Modulo per la presentazione delle osservazioni per i piani/programmi/progetti sottoposti a procedimenti di valutazione ambientale di competenza statale

ID: Codice procedura (ID_VIP/ID_MATM): 12691

“Progetto di un impianto eolico denominato "Pitigliano" ubicato nei comuni di Pitigliano (GR) e Sorano (GR) costituito da 20 (venti) aerogeneratori di potenza nominale 7,0 MW per un totale di 140,0 MW con relative opere connesse ed infrastrutture indispensabili”

Immagine 1. Vincoli ex art. 136 del CBC dal PIT della Regione Toscana e zona approssimativa dove è progettato l'impianto industriale.

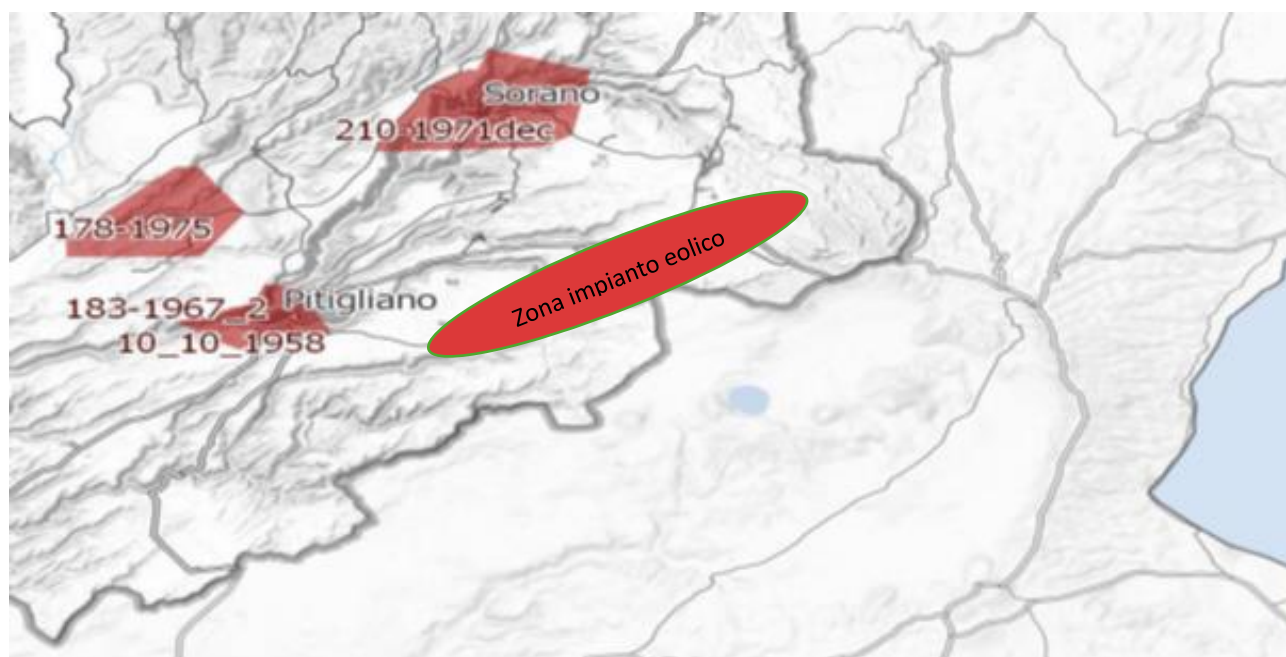
Al contrario si evidenzia che l'impianto eolico industriale citato non solo ricadrebbe con tutti e 20 gli aerogeneratori all'interno delle fasce di rispetto di 3 km di due vincoli paesaggistici di notevole interesse pubblico esistenti nella Regione Lazio e con una parte di essi nel vincolo paesaggistico del Centro abitato di Sorano (GR) quindi in aree non idonee all'installazione di impianti di energia rinnovabile. Addirittura, alcuni aerogeneratori sarebbero ubicati a poche centinaia di metri dai perimetri dei due vincoli paesaggistici laziali ex art 136 del CBC.

Inoltre, come sostiene la Proponente parte dell'impianto si verrebbe a trovare a 3,5 km dal centro abitato di Sorano. Infatti, tre degli aerogeneratori WTG 08, 09, 10 sono addirittura all'interno delle fasce di rispetto dei 3 km del suo vincolo paesaggistico di notevole interesse pubblico ex art 136 del CBC. Si evidenzia che così si crea

un'ulteriore incompatibilità con la tutela del Paesaggio.

Immagine 3. Cumulo di una parte di impianti eolici, fotovoltaici e geotermici industriali in progettazione ed esistenti intorno all’eolico industriale “Pitigliano”.

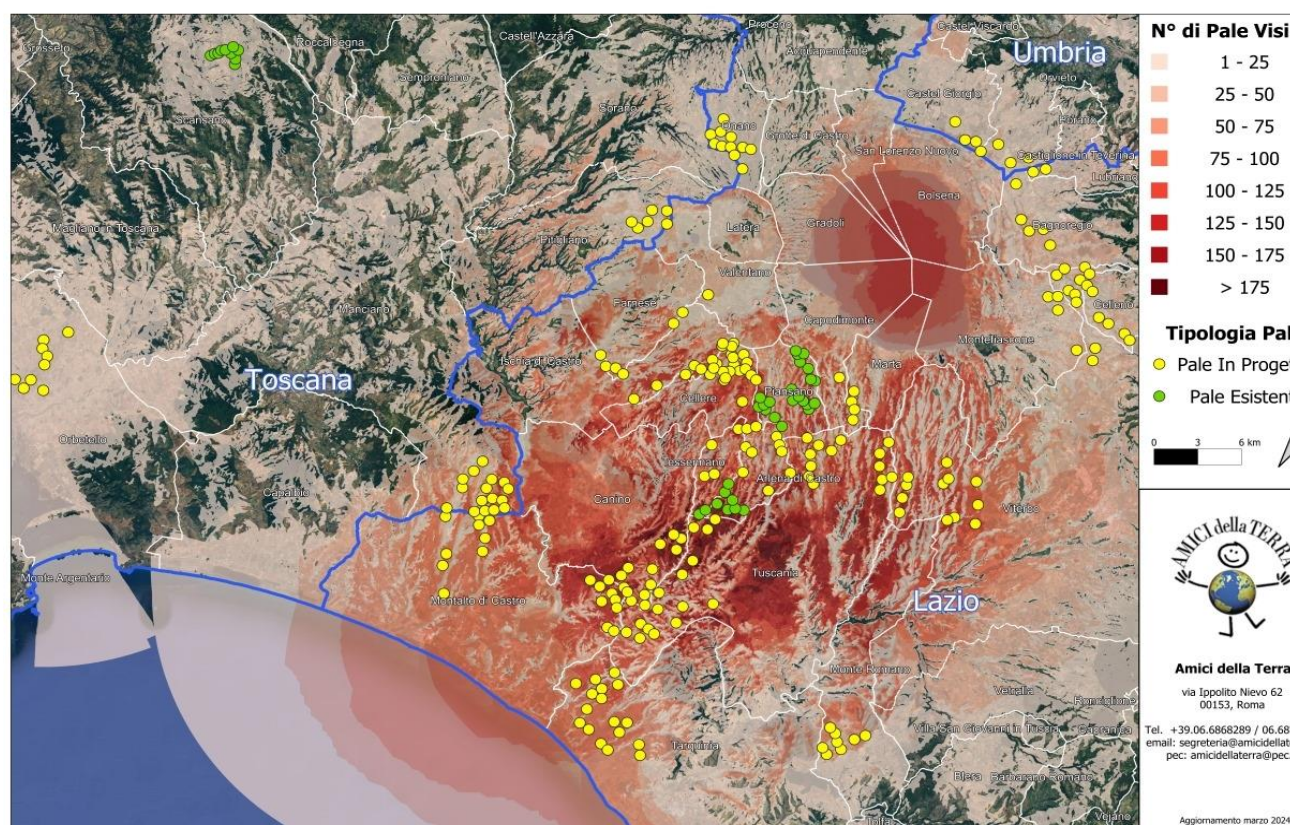
Beni Culturali “*Ambito paesaggistico, geologico e geomorfologico dell’orlo della caldera di Latera ...*” Non vengono nemmeno citati gli impianti eolici in progetto al MASE, il “Rempillo” (6 aerogeneratori) e un altro in verifica amministrativa di 14 aerogeneratori e 72, 6 MW. Ad oggi nei territori di Pitigliano, Sorano e in quello limitrofo potenzialmente potrebbero essere insediati 40 aerogeneratori alti 200 metri e larghi 170. Ma la proponente non cita neanche altri impianti che creerebbero il cumulo e quindi maggiore impatto. Infatti, sul territorio della “Città del Tufo” (Sorano e Pitigliano) impatterebbero anche l’impianto eolico “Montarzo” di Onano con 13 aerogeneratori con le dimensioni ricordate, l’altro eolico industriale nel territorio di Valentano con sette aerogeneratori (stesse dimensioni), gli impianti di Farnese con un minieolico di 3 Torri alte 60 metri già installate in località Poggio del Crognolo e l’impianto eolico industriale “Vallerosa” (7 aerogeneratori alti 200 metri e larghi 158 metri) in procedura VIA presso la Regione Lazio. Inoltre, altri impianti del minieolico già presenti a Valentano, Cellere e Piansano e due progetti eolici industriali con le stesse dimensioni (200 m x 170 m) nel Comune di Ischia di Castro. La valutazione del cumulo non prende neanche in considerazione gli impianti industriali di fotovoltaico e agrivoltaico in progetto a Farnese, Valentano, Ischia di Castro, Cellere. L’impianto geotermico in procedura Via al MASE, progettato nella Caldera di Latera. Quindi è stata effettuata una valutazione del potenziale impatto cumulativo non veritiera a dispetto di quanto affermato dalla proponente che sostiene di aver preso in considerazione uno spazio di 10 km intorno al suo impianto per gli impatti che si creerebbero.

OSSERVAZIONE N.12

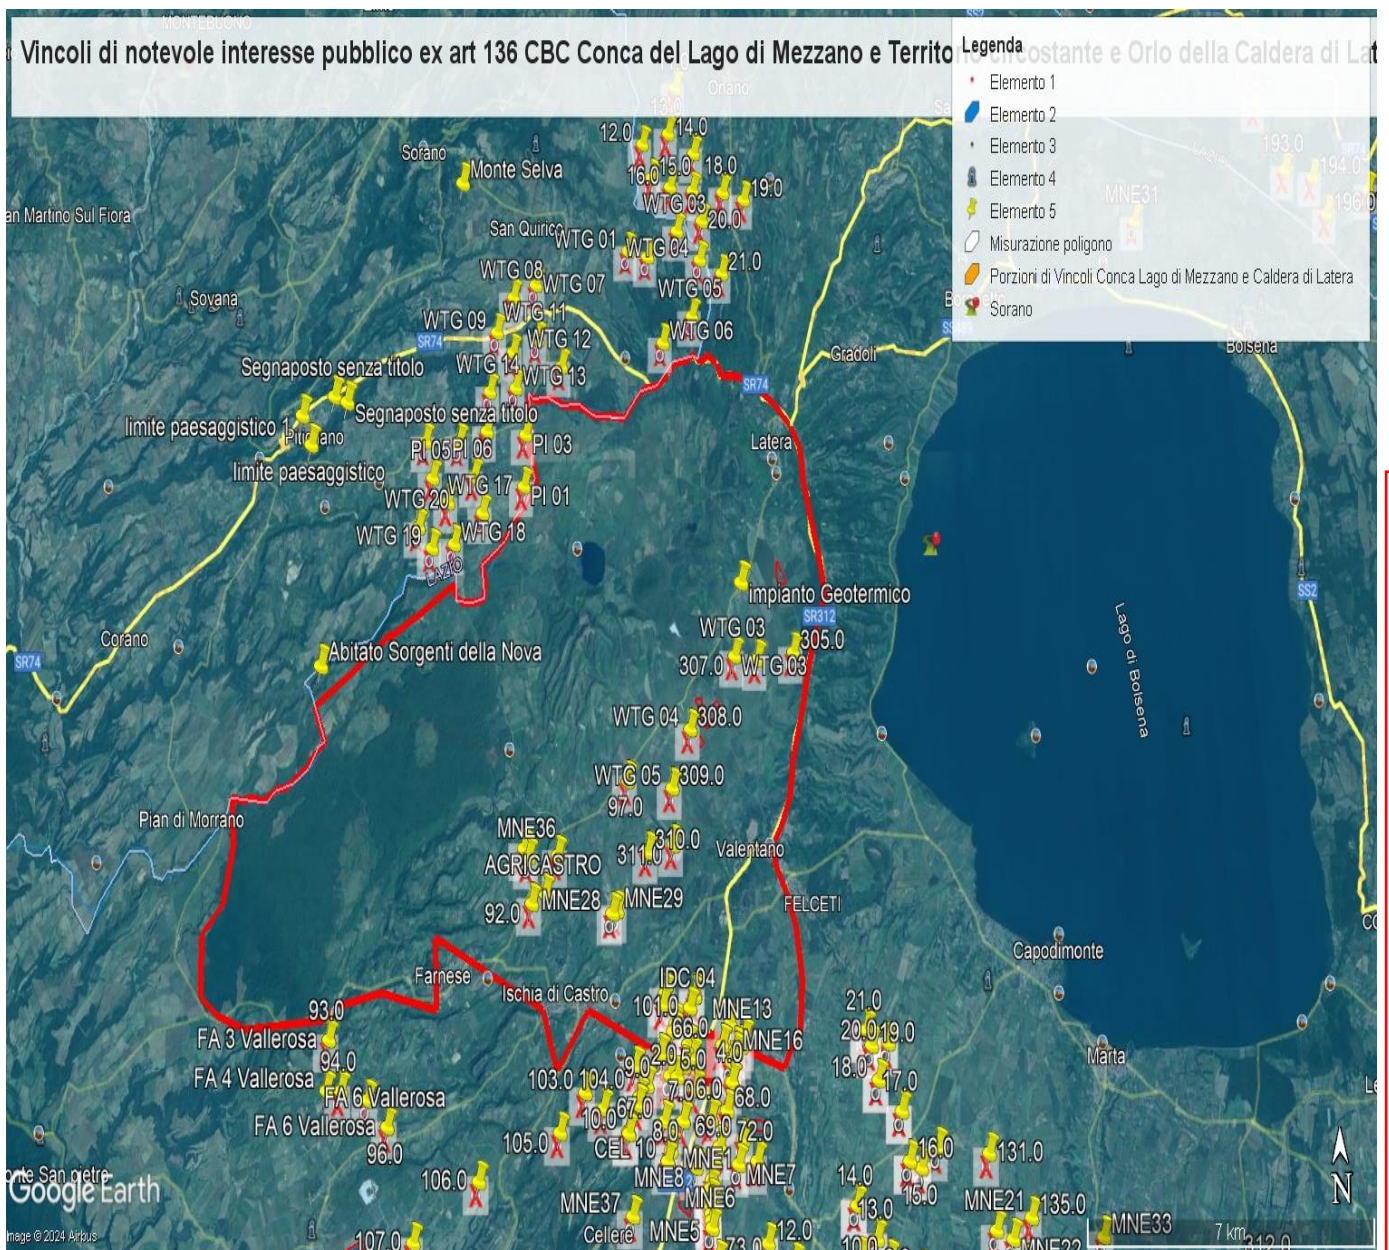
- 1) Lo studio presentato dal proponente nel "Report anemologico" si è basato su dati di parametri meteorologici estratti da un modello di rilevamento virtuale Virtual Met Mast (Vortex ERA - 5 series). Lo studio non riporta che tale modello sia stato validato con misure in sito. Una validazione del modello con misure rilevate sul posto per almeno un anno/ un anno e mezzo dovrebbe essere necessaria per garantire l'accuratezza della produzione energetica stimata.

- 2) Lo studio presentato nel "Report anemologico" riporta valori incoerenti di produzione energetica lorda e netta.
 - a. Nel paragrafo 5.2, Energy calculation, si stabilisce che usando il software Open Wind e il Wake Model Deep Array Eddy Viscosity, la produzione lorda dell'impianto risulta essere di 146,97GWh/anno, la produzione netta 143,59GWh/anno.

IMMAGINE n. 2 Impianto eolico industriale “Pitigliano” e distanze aerogeneratori dai Vincoli della Conca del Lago di Mezzano...

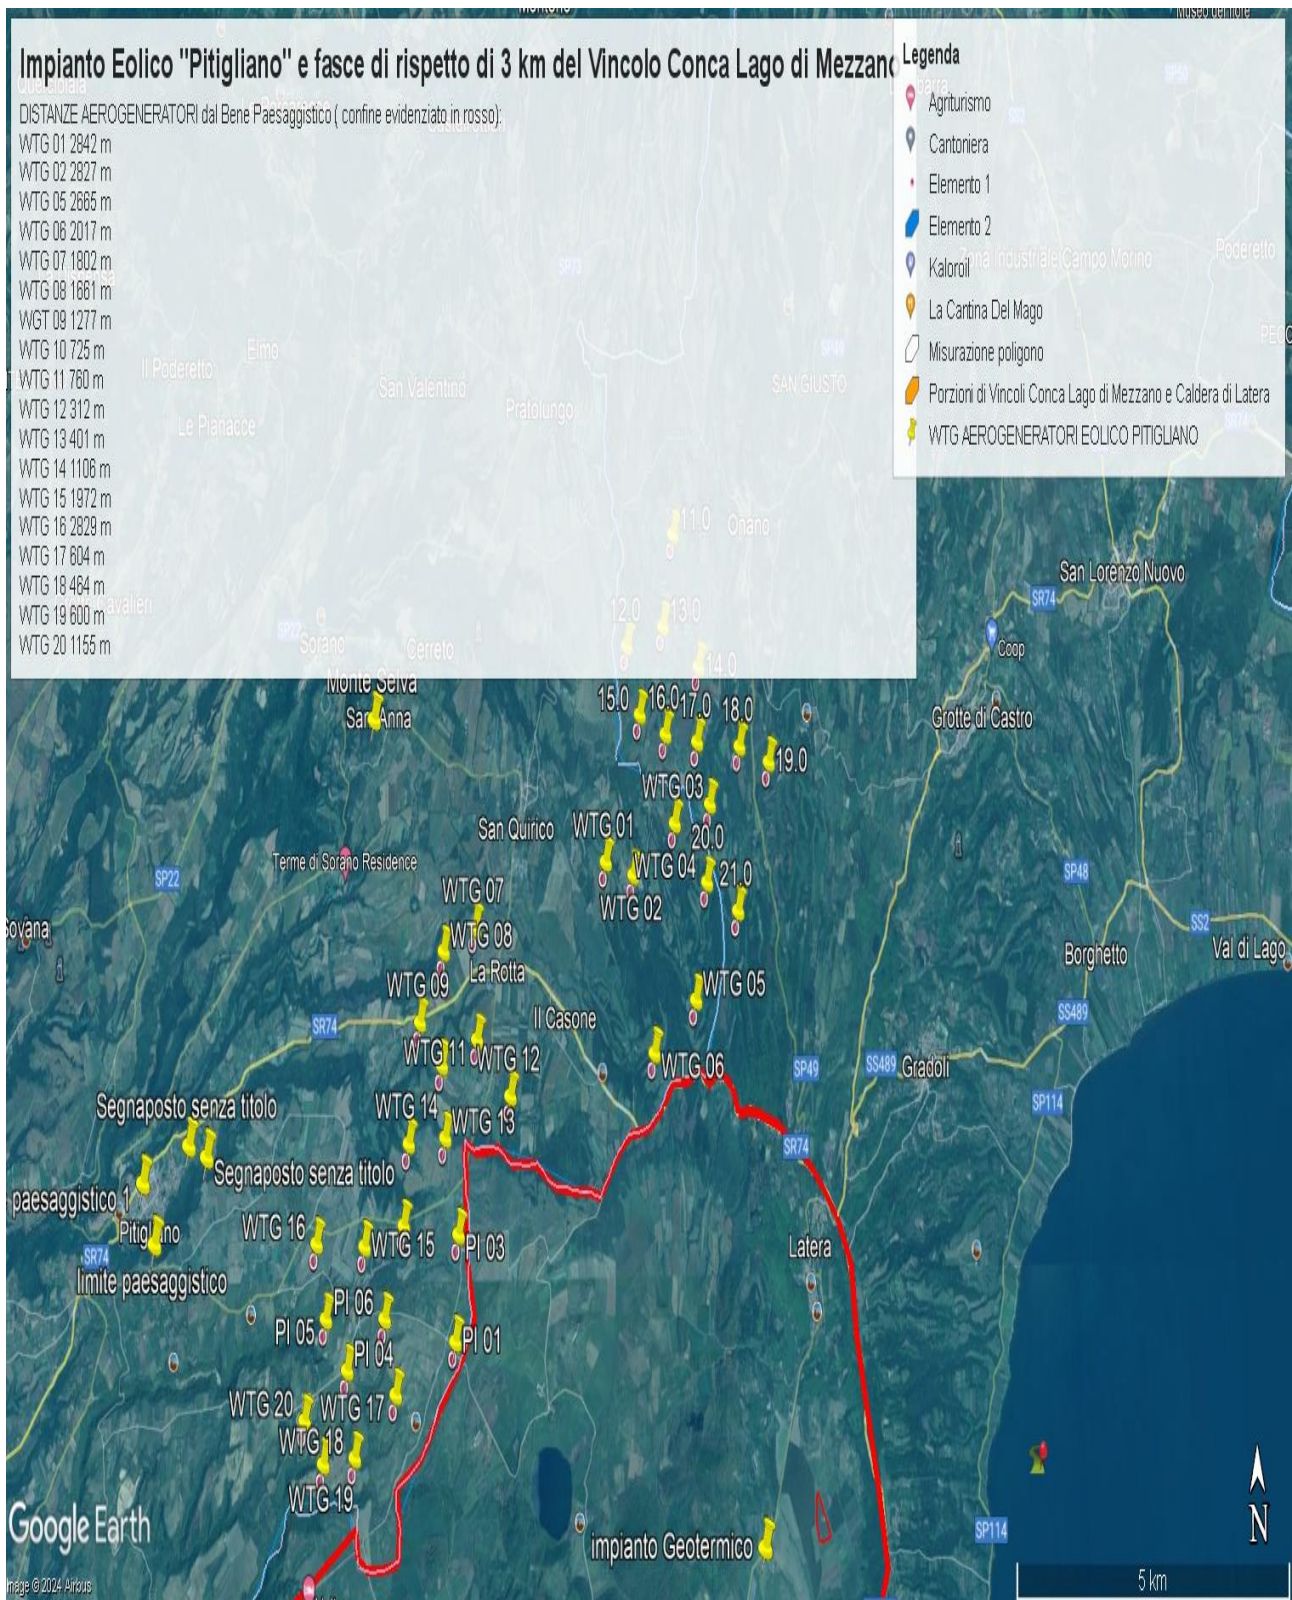
Come è illustrato nell'immagine si ribadisce che l'impianto industriale "Pitigliano" ricade completamente all'interno delle fasce di rispetto dei due vincoli di notevole

interesse pubblico e lambisce quelle di un terzo vincolo e quindi come affermato dal Consiglio di Stato nelle sentenze citate, l'impianto è insediato in area non idonea ai sensi dell'art. 20 comma 8 lettera c quater del D.Lgs. n. 199/2021 e ss.mm.ii al contrario di quanto sostiene la proponente.

IMMAGINE n. 3 Impianto eolico industriale “Pitigliano” e distanze aerogeneratori dai Vincolo “Orlo della Caldera di Latera.

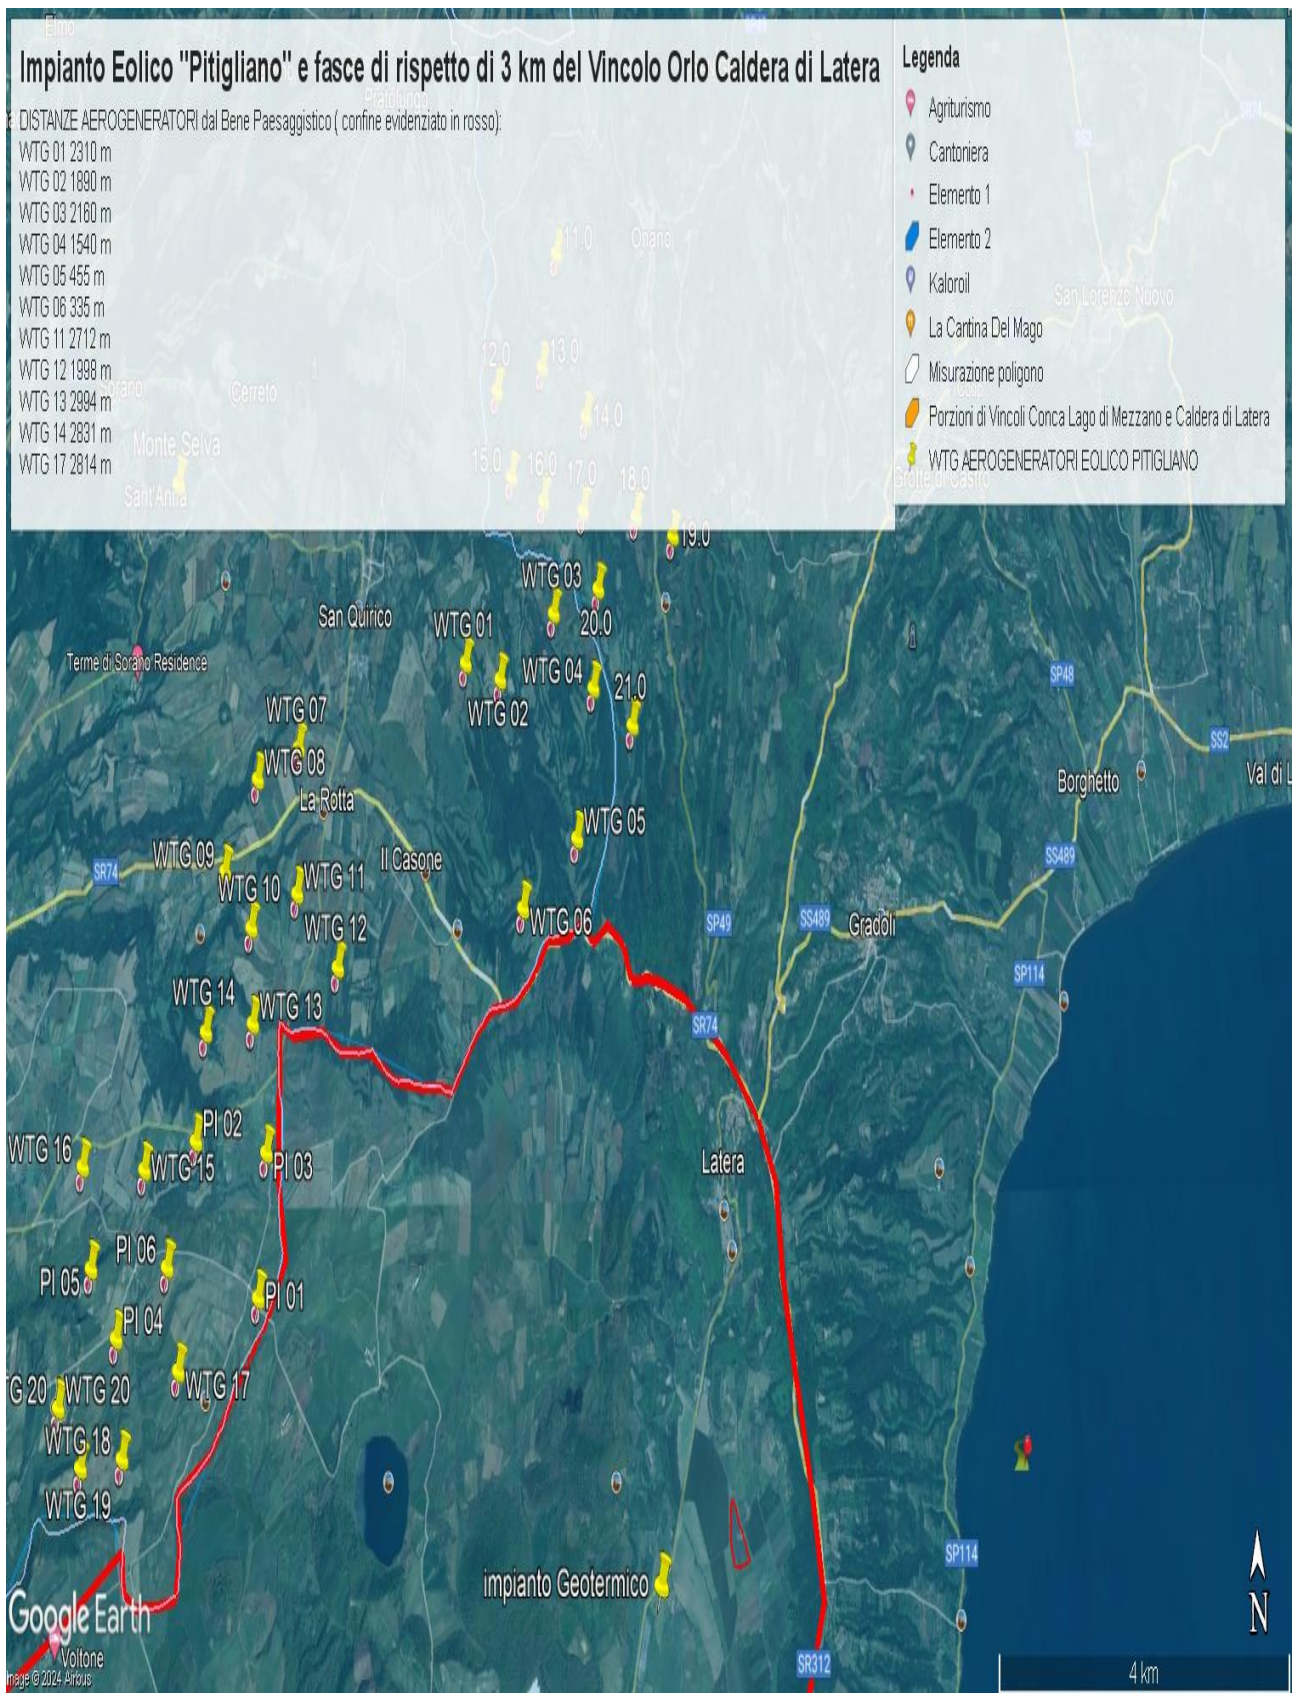
Concludendo, si evidenzia ancora che la proponente non effettuando la procedura prevista dalla Parte III delle Linee Guida nazionali ha ignorato un vincolo paesaggistico di notevole interesse pubblico istituito con un provvedimento del Segretariato regionale del Ministero della Cultura per il Lazio che ha emanato il Decreto di dichiarazione di notevole interesse pubblico n. 22 del 15.02.2024 ai sensi e per gli effetti dell'art. 136, co. 1, lett. c) e d) del decreto legislativo 22 gennaio 2004, n. 42, "Ambito paesaggistico, geologico e geomorfologico dell'orlo della caldera di

Latera e delle sue pendici interessate dai centri eruttivi periferici" nei comuni di CELLERE, FARNESE, ISCHIA DI CASTRO, LATERA, PIANSANO.

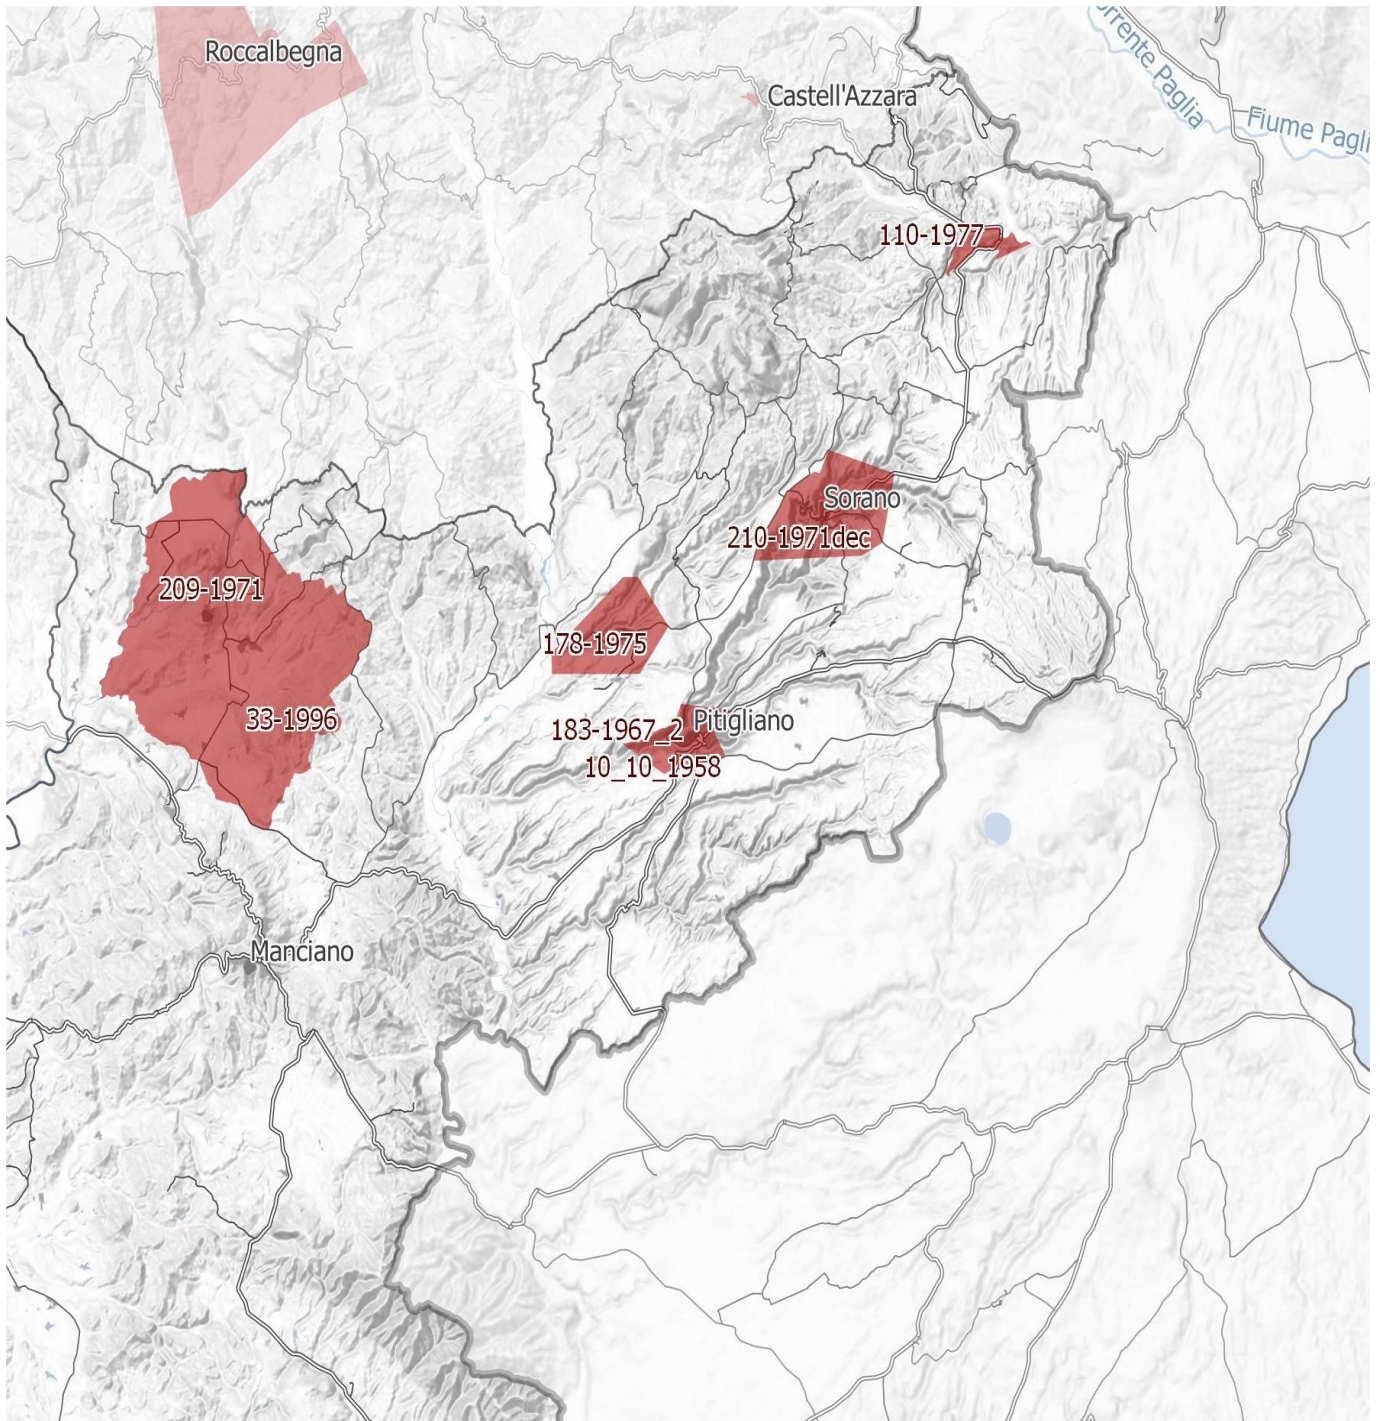
IMMAGINE n. 4 Si evidenzia che i tre aerogeneratori WTG 07, WTG 08 e WTG 09 impattano con il vincolo paesaggistico di notevole interesse pubblico del Centro Storico di Sorano. Il WTG 07 si troverebbe a 2828 m, WTG 08 2504 e WTG 09 2990. Il cavidotto dell'impianto invece impatta in buona parte del Vincolo paesaggistico ex art. 136 del CBC del Centro Storico di Pitigliano.
